《「淀川水系河川整備計画策定に関する意見書案」に対する修正を求める意見》

2008年10月4日

淀川水系流域委員会 委員長 中村正久さま

自然愛・環境問題研究所

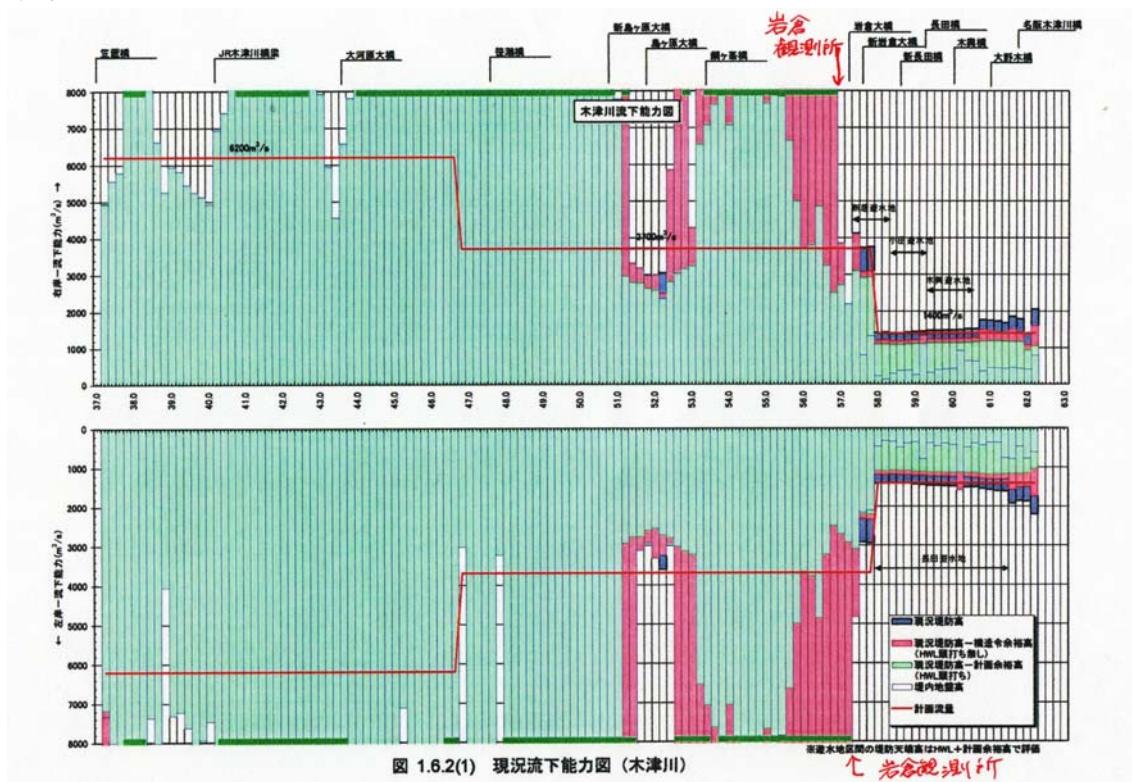
{岩倉峡は将来とも開削せず、上野地区の遊水地の早期完成及び河道改修を行なうべきである。}当面開削しないことから、と言う文言では、実際現況の「岩倉峡流下能力3,850m³/s以上」を見誤っている事と、狭窄部の自然環境保全を軽んじている事が見て取れます。これは重大な誤りであります。島ヶ原地点計画規模1/100での岩倉峡計画高水量は3,700m³/sとされており、最低でも3,850m³/sの流下能力[現況堤防高さ一構造令余裕高さ(HWL頭打ち無し)]がある現況を見落とさないで頂きたいと思っています。「平成19年度 河川基本方針 木津川上流河道調査検討業務」によって明らかになったデータを下記にお示します。

岩倉観測所の直下流が岩倉峡になります。勿論「山付き」で勾配が大きい為、どんどん流れます。岩倉峡を開削する必要はなく、その手前の岩倉大橋地点の河道に溜まっている堆砂を掘削すれば済む事です。
